# Plan de prévention des risques naturels de la commune de THONES

Rapport proposant le projet de PPR  
pour approbation

*Janvier 2020*

PRÉFET  
DE LA HAUTE-SAVOIE

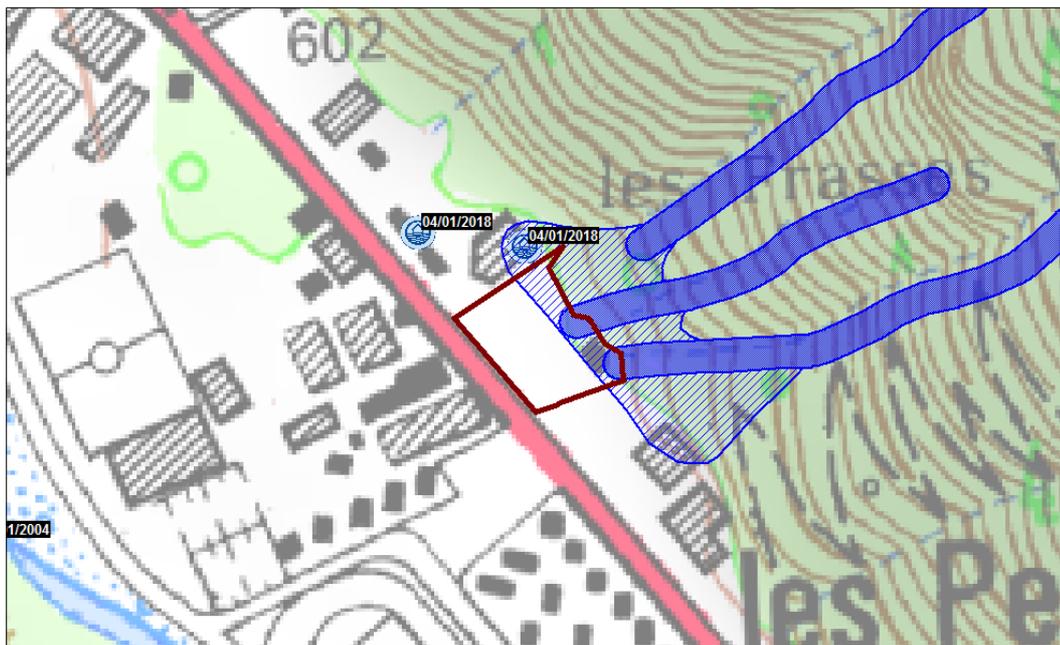
Il faut rappeler que la demande exprimée par les Consorts LEVET avait déjà été formulée lors de la concertation de début 2019, et elle avait fait l'objet d'un examen détaillé : en pages 10, 11 et 12 du bilan de la concertation, il est expliqué que l'aléa lié aux crues torrentielles impacte peu la parcelle, et que c'est principalement l'aléa éboulements/chute de blocs qui est à l'origine du classement en « bleu dur ». A cet égard, quand bien même la remise n'a pas reçu de blocs depuis sa construction, la période correspondante est relativement courte au regard de celle des phénomènes d'évolution des terrains ; de ce fait, il n'est pas envisageable d'exclure un événement fortement dommageable.

En l'état, la requête déposée par les consorts LEVET n'a pas apporté d'élément nouveau susceptible de modifier le classement maintenu à l'issue de la phase de concertation.

**DDT- IMSRN** : Les consorts LEVET s'interrogent sur la classification en zone **Bleu dur – Prescriptions fortes** (130 / Zp, 135 / Zpl, 138 / Zt et 140 / ZpJ) d'une grande partie de la parcelle F1931, liée aux risques de crues torrentielles et d'éboulements / chutes de blocs. A noter que M. LEVET avait déjà formulé une remarque en ce sens dans le cadre de la concertation publique suite à la réunion du 14/05/2019.

Concernant le risque de crues torrentielles, la parcelle se situe au débouché de 3 talwegs. Le pied de versant présente une morphologie de cône de déjection liée aux dépôts de matériaux par le passé, les courbes de niveau bombées sont nettement visibles sur la carte IGN [voir carte ci-après].

L'aléa Crues torrentielles Moyen (intégré dans la zone 193 / P3T2) est donc justifié.

Concernant le risque d'éboulements / chutes de blocs, ce secteur a fait l'objet d'une modélisation trajectographique en 2018 par le RTM (voir description détaillée dans le rapport de présentation). Il en ressort que la parcelle est atteinte avec des probabilités moyennes à négligeables (moins de 5 blocs pour 1000) avec des énergies fortes à moyennes (énergie de plus de 30 kJ). Soit un aléa Éboulements / Chutes de blocs variant de Fort à Moyen [voir carte ci-après].

Les 3/4 Est de la parcelle sont couverts par un aléa Fort tandis que le reste n'est impacté que par un aléa négligeable (énergie moyenne mais probabilité d'atteinte négligeable : moins de 1 bloc pour 1000). Les quelques secteurs en aléa Moyen [en orange sur la carte ci-dessus] inclus dans l'aléa Fort [en violet] ont été englobés dans l'aléa Fort (homogénéisation).

L'aléa Éboulements / Chutes de blocs Fort est donc justifié.

En résumé la parcelle n'est que peu impactée par l'aléa Crues torrentielles. C'est surtout l'aléa Éboulements / Chutes de blocs Fort qui entraîne la classification en zone **Bleu dur – Prescriptions fortes** sur le zonage réglementaire. Une modification du zonage réglementaire est donc difficilement concevable au regard des éléments en notre possession.

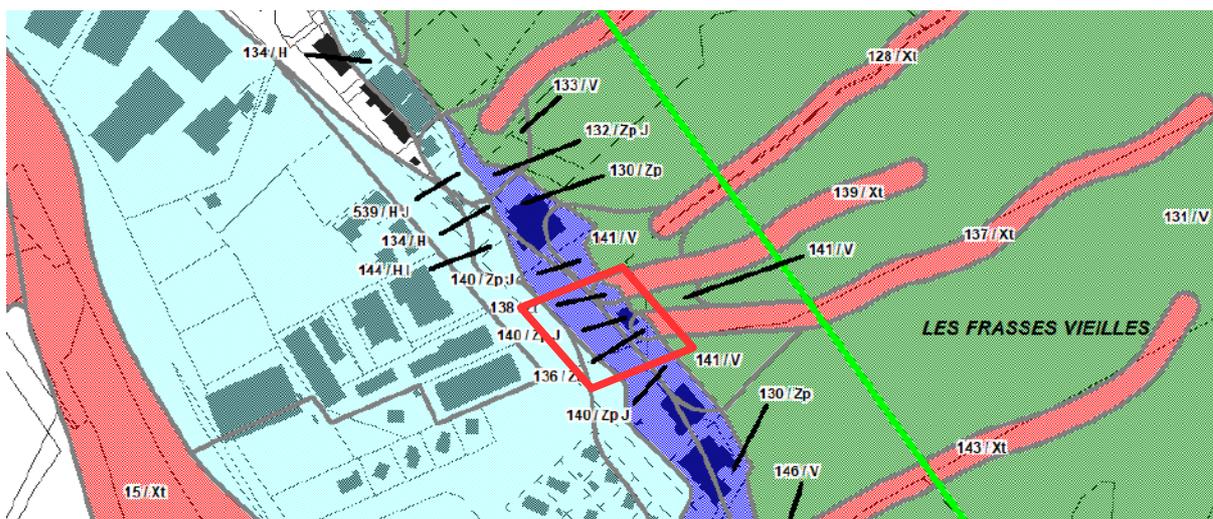
Concernant la remarque sur l'historicité du phénomène d'éboulements / chutes de blocs, l'absence d'historique sur le bâti n'est pas une garantie d'absence d'aléa. Le RTM a mis en évidence des blocs dans le versant ainsi que des zones potentielles de départ de blocs sur les falaises. La modélisation a été effectuée sur la base de ces observations avec des blocs d'un volume de 2 m<sup>3</sup> pour une fréquence rare (1 événement tous les 25-50 ans). Pour rappel, la période de retour pris en compte dans les PPR est centennal donc un événement encore plus rare (et donc plus intense).

De plus les pierres tombant de la falaise ou du versant n'ont pas suffisamment d'énergie pour traverser la forêt, seul les blocs volumineux le peuvent ; il est donc normal de ne pas avoir de traces d'impact de pierres sur la toiture du bâtiment situé en pied de versant.

*Habitation de M. BUFFET CROIX BLANCHE et annexe en bordure du Fier*

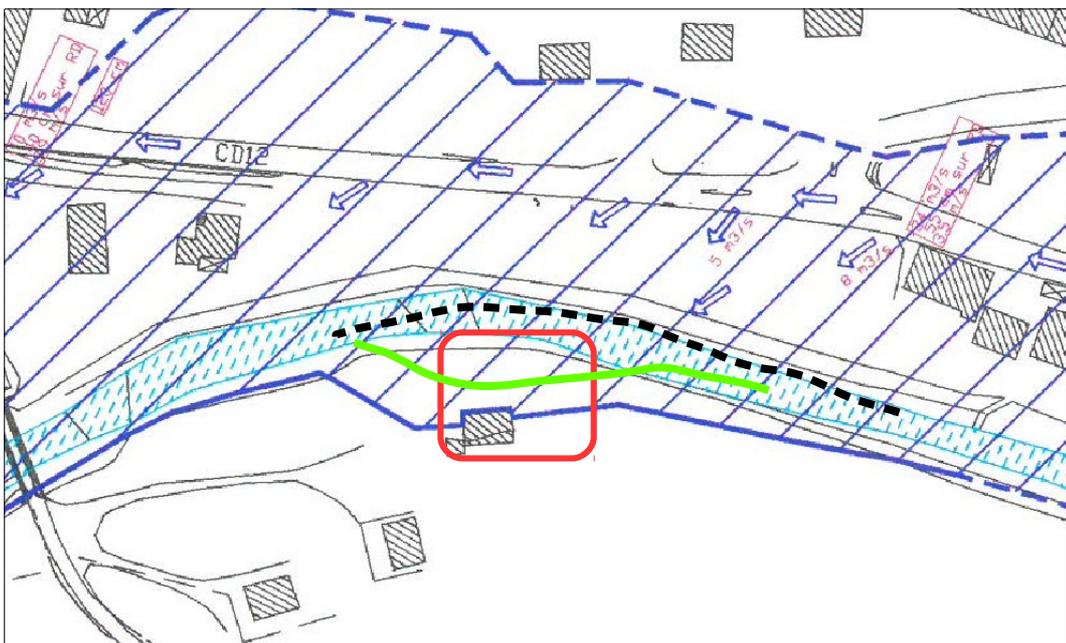
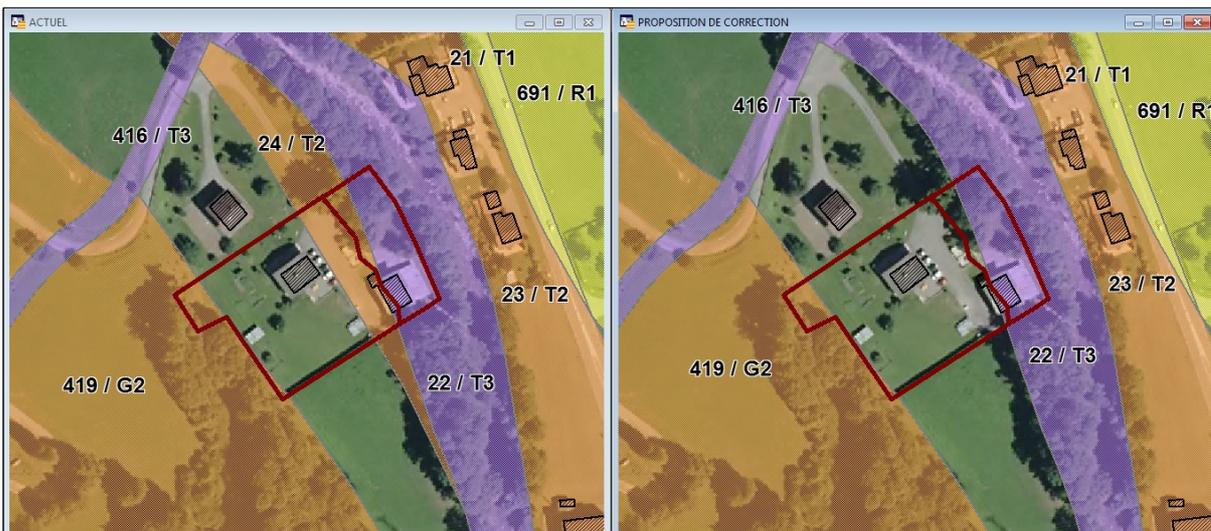
M. BUFFET CROIX BLANCHE est propriétaire des parcelles G 445 et G 449 riveraines du Fier. La parcelle G 445 est classée en zone rouge pour la partie non bâtie, et bleu foncé pour le garage et la cave, et leurs abords immédiats ; la parcelle G 449 n'est pas concernée par le classement rouge ni par le bleu foncé.

Le requérant aurait souhaité un classement bleu clair moins contraignant plutôt que bleu « dur » pour son garage et sa cave, ainsi que pour les abords de ces constructions.

**DDT- IMSRN :** M. BUFFET s'interroge sur la classification en zone **Bleu dur – Prescriptions fortes** (32 / Zt) de l'emprise d'une partie de la construction sur la parcelle G445. A noter que M. LEVET avait déjà formulé une remarque pour revoir le zonage dans le cadre de la concertation publique suite à la réunion du 14/05/2019, sa requête avait été en partie accordée avec la suppression de la zone d'aléa Crues torrentielles Moyen (24 / T2) et le recul de la limite de la zone d'aléa Fort (22 / T3) au niveau du talus (suite à l'analyse des données bibliographiques et des observations de terrain) *[voir photo et cartes ci-après]*.

L'aléa Crues torrentielles Fort est justifié sur cette zone car il englobe également tout le talus avec une marge de sécurité en amont (régression du talus en cas d'érosion par le cours d'eau en crue).

*Aléa Crues torrentielles (bleu foncé = Fort ; bleu hachuré = Moyen), événement historique (rond bleu ciel)*

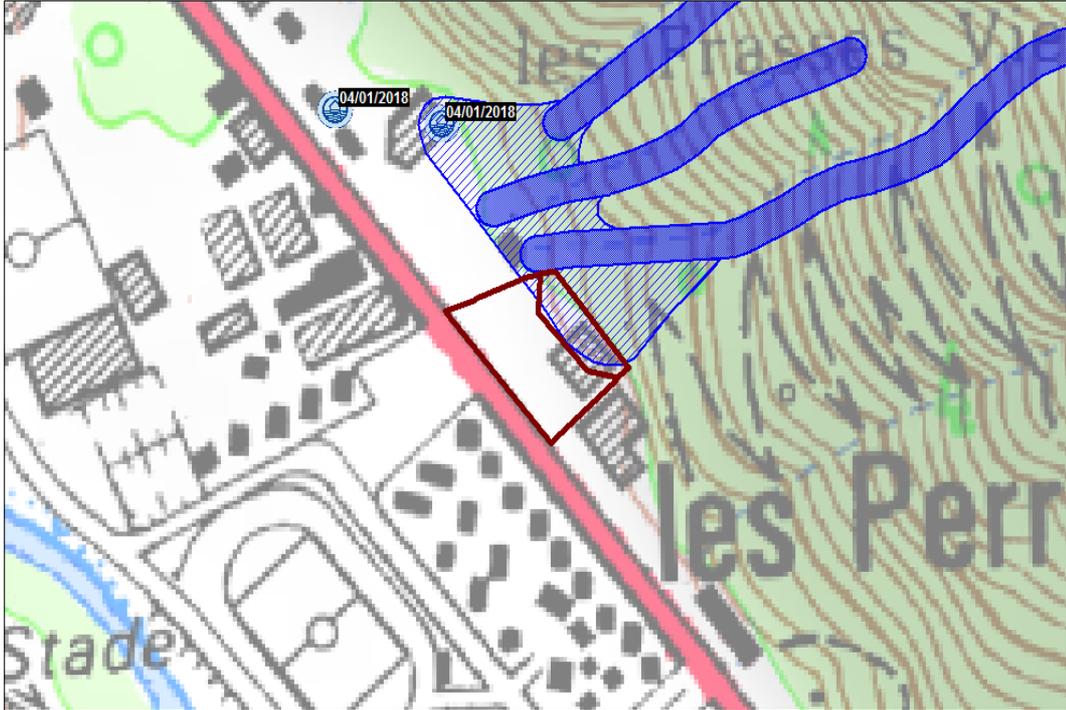
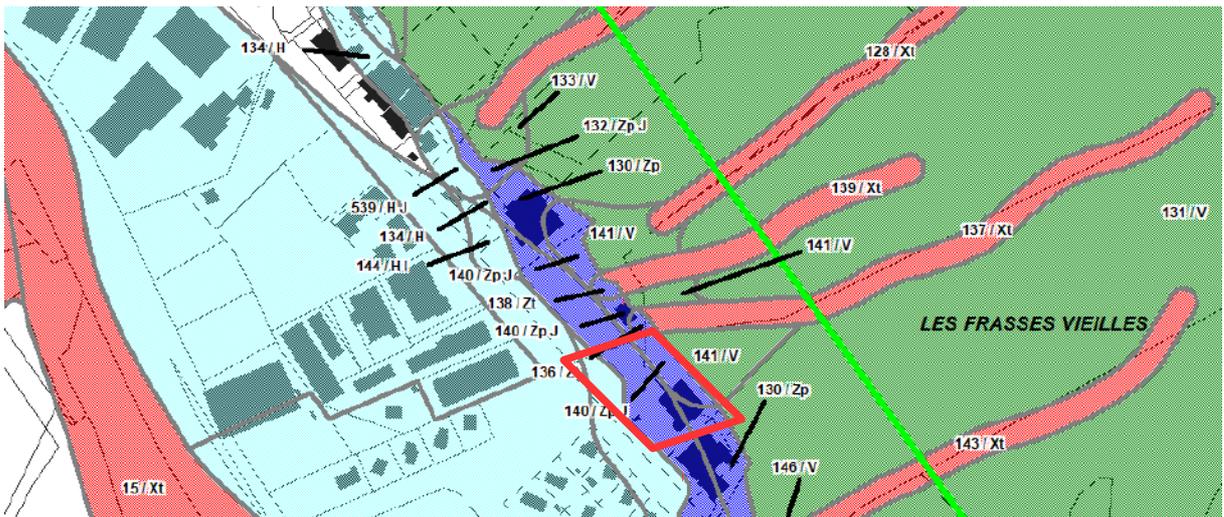
Selon lui, des indications erronées sur les désordres subis par les terrains situés au pied des Perrasses auraient été données au service RTM lors de l'étude conduite en 2015 : ainsi un bloc de pierre aurait juste « glissé » entre le bâtiment et la remise LEVET, et n'aurait pas roulé depuis la montagne.

Par ailleurs il a précisé que six rochers ont été apportés par son propre père pour baliser le terrain aux abords d'un chalet de vente de produits régionaux, et ne sont pas descendus de la pente ; la prise en compte par le service RTM de ces indices non pertinents en 2015 serait à l'origine d'un classement très restrictif « bleu dur », qui ne lui apparaîtrait pas nécessaire.

**DDT -IMSRN** : M. THEVENET s'interroge sur la classification en zone **Bleu dur – Prescriptions fortes** (130 / Zp, 135 / Zpl et 140 / ZpJ) d'une grande partie des parcelles F1564 et F1567, liée aux risques de crues torrentielles et d'éboulements / chutes de blocs. . A noter que M. THEVENET avait déjà formulé une remarque en ce sens dans le cadre de la concertation publique suite à la réunion du 14/05/2019.

Les raisons de cette classification ont d'ores et déjà été expliquées à l'observation N° 3- Conjoint LEVET [voir cartes ci-après] :

- L'aléa Crues torrentielles Moyen (intégré dans la zone 193 / P3T2) correspond à une zone d'épandage sur un cône de déjection.
- L'aléa Éboulements / Chutes de blocs Fort et Moyen et issu des résultats de la modélisation trajectographique du RTM : probabilités moyennes à faibles (entre 2 et 5 blocs pour 1000) avec des énergies fortes à moyennes (énergie de plus de 30 kJ).

Concernant la remarque sur les blocs en pied de versant apportés par le père de M. THEVENET, leur présence ne remet pas en cause les résultats de la modélisation. En effet, le RTM a réalisé des inspections des escarpements (stratigraphie, fissuration, cicatrices...) pour déterminer la nature et le volume des éléments au départ, cette analyse a été corrélée avec les blocs observés dans le versant. Ce sont ces paramètres, ainsi que la topographie et la nature des sols, qui ont été entrés dans le modèle trajectographique.

*Aléa modélisé (crue centennale) par HYDRETUDES sur le secteur de la miellerie (rouge = Fort ; orange = Moyen ; jaune = Faible)*

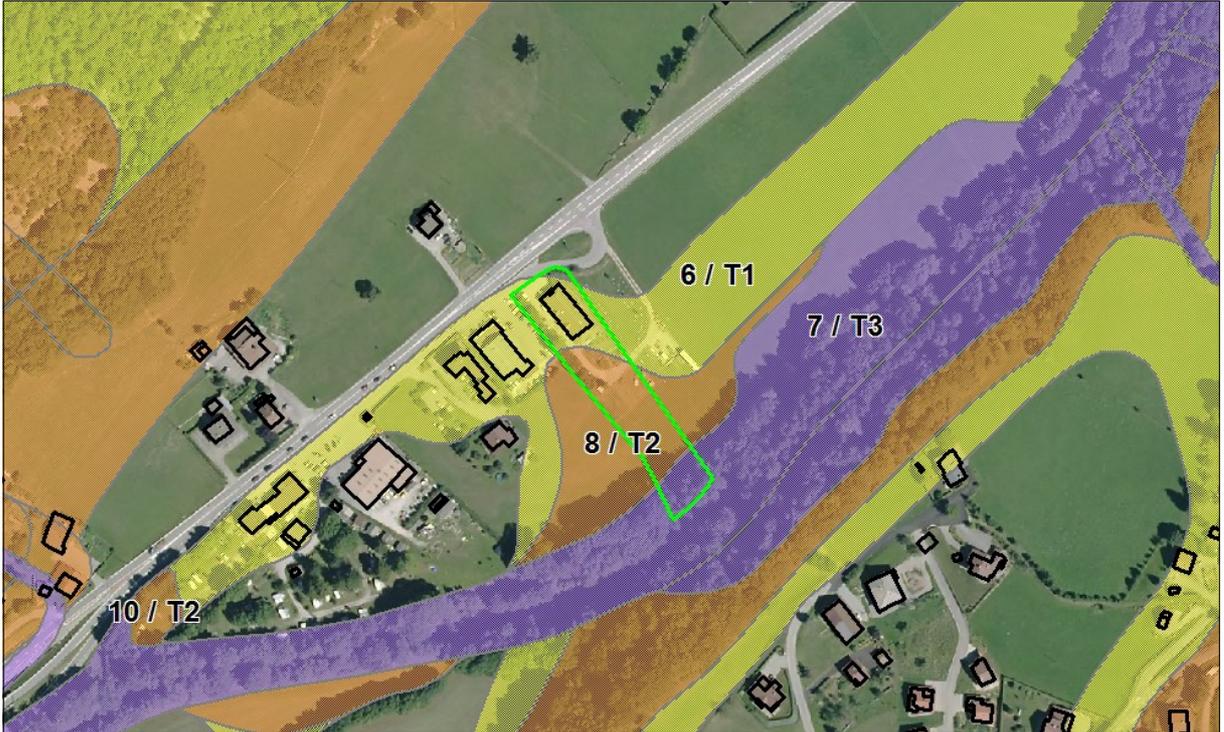
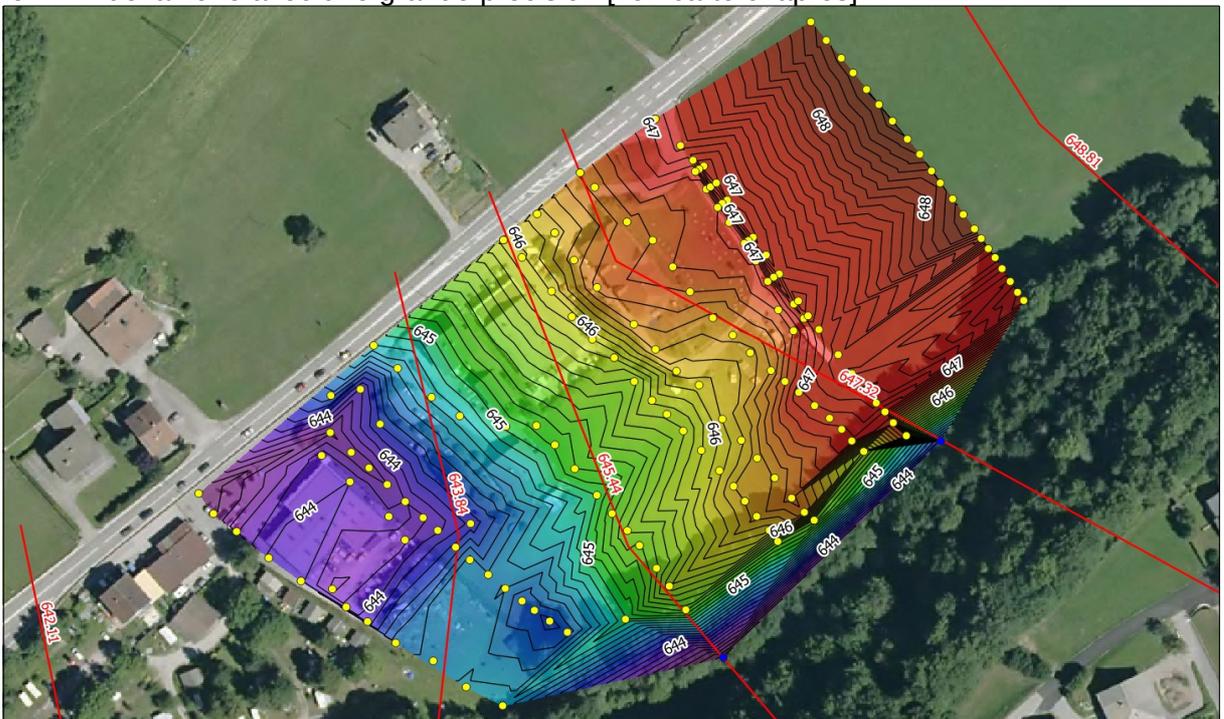
M. SILVE et son fils se sont présentés au sujet de leur terrain au lieu-dit La Miellerie, où ils exploitent des ruches. Ils ne s'expliquent pas la présence de la « *langue de zone rouge* » qui affecte leur terrain, dont la conséquence pénalisante est l'inconstructibilité d'une majeure partie de leur parcelle, alors même qu'ils ont un projet de second bâtiment nécessaire à leur exploitation artisanale (récolte, conditionnement et vente de miel).

Ils ont indiqué que leur terrain présente une topographie homogène qui ne l'expose pas plus, voire moins, que d'autres à un risque d'inondation (notamment ceux « non sectorisés » au PPRn, désignés par les traits verts sur le plan ci-contre). Ils souhaitent que ce classement soit reconsidéré et requalifié de façon moins contraignante.

La visite de terrain à laquelle j'ai procédé me conduit à considérer que la modélisation qui a conduit à l'établissement des cartes d'aléas et au bout du compte à la production de la carte réglementaire devrait être vérifiée dans le détail dans le secteur géographique où se situent les terrains de MM. SILVE, mais aussi dans les environs, dont et y compris tout le secteur blanc (et bleu clair à l'actuel PPRn).

Il me paraît nécessaire de vérifier cette situation par un examen sur le terrain.

Ces personnes s'interrogent plus particulièrement sur la cartographie d'une zone **Rouge – Inconstructible** (12 / Xt) sur la parcelle C457 dont ils sont propriétaires.

Cette zone correspond à une zone d'aléa Crues torrentielles Moyen (8 / T2) extraite de la modélisation hydraulique en crue centennale, faite par HYDRETUDES en 2007 [voir cartes ci-après].

*Topographie sur le secteur de la miellerie (points jaunes = levés GPS IMS-RN ; points bleus = levés du fond de cours d'eau d'après HYDRETTUDES ; courbes de niveau en noir avec altitude NGF, équidistance : 0,10 m) et profils HYDRETTUDES en rouge (avec altitudes NGF de la crue centennale)*

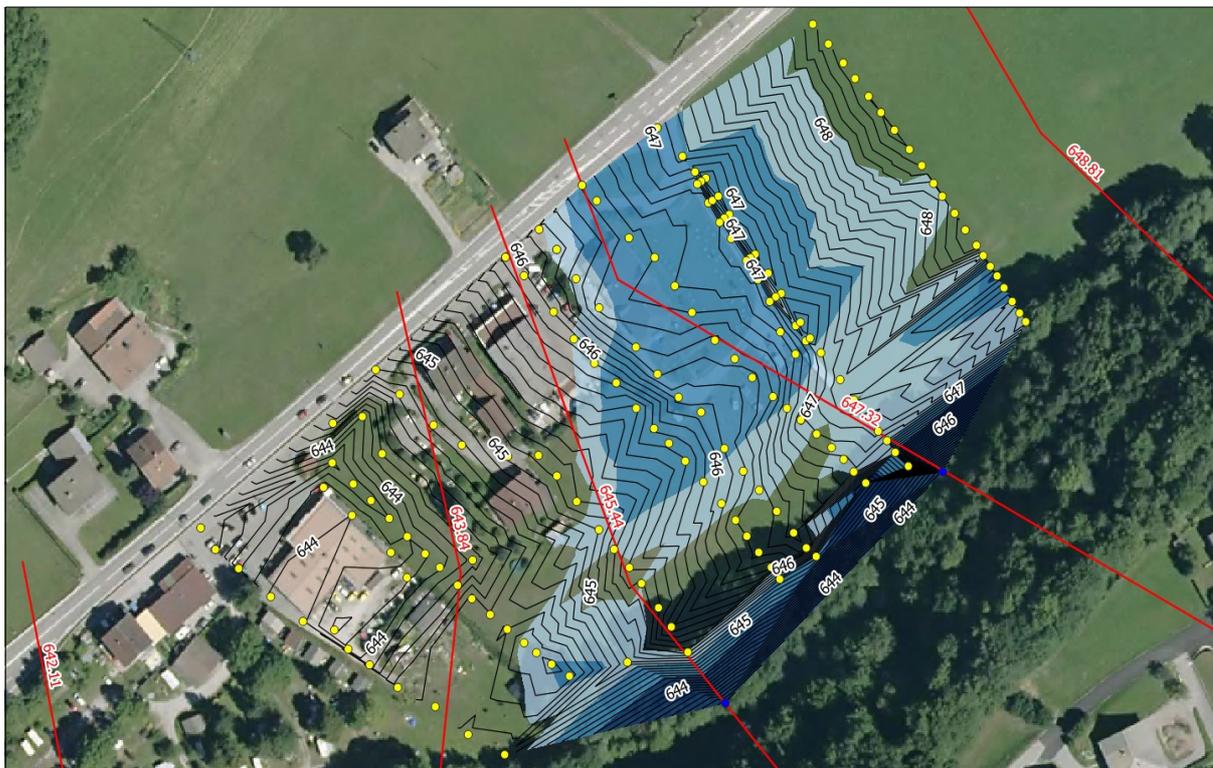
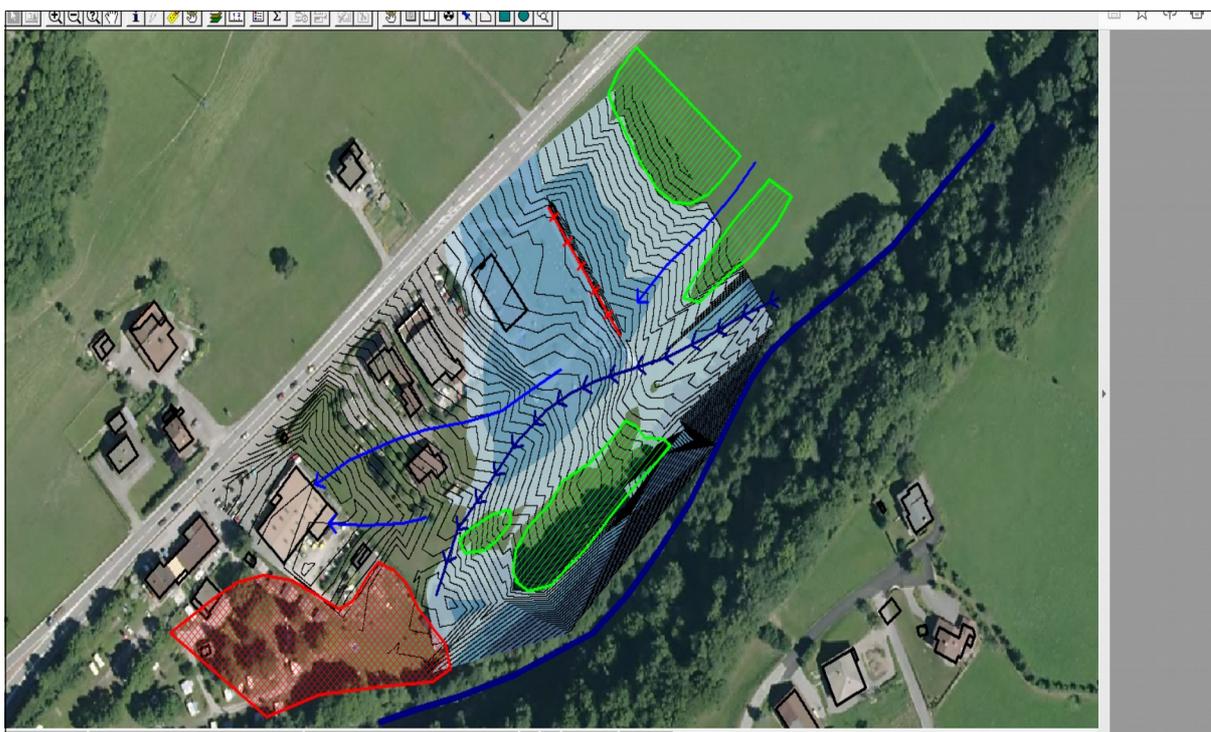
Cependant le résultat ne reflète pas la réalité en termes de hauteur d'eau. En effet, les profils réalisés par HYDRETUDES montrent que la ligne d'eau en Q100 à l'amont est plus basse que la topographie (profil 40) puis une « crête » apparaît entre les profils 40 et 45 qui empêche les débordements en provenance du Nom. A partir du profil 45, cette « crête » disparaît entraînant des débordements en crue centennale [voir plans et profils ci-après].

Le levé GPS a permis de préciser la topographie dans la zone et notamment le positionnement de la « crête » limitant les débordements en amont de la miellerie. Le talweg en arrière de la crête n'est pas pour autant au sec en cas de crue centennale. En effet, ce sont des chenaux d'écoulements alimentés par le débordement du Nom à l'amont, au niveau du karting.

Les débordements du Nom se font au niveau de l'effacement de la « crête » en face de la miellerie. Puis ils se dispersent à l'aval en suivant les zones en dépression et s'accumulent contre le remblai du camping, le long du Nom.

Par ailleurs, les écoulements en provenance du karting viennent buter contre le merlon en terre. En cas de rupture, ils se disperseront en suivant les zones de dépression devant la miellerie sans l'atteindre.
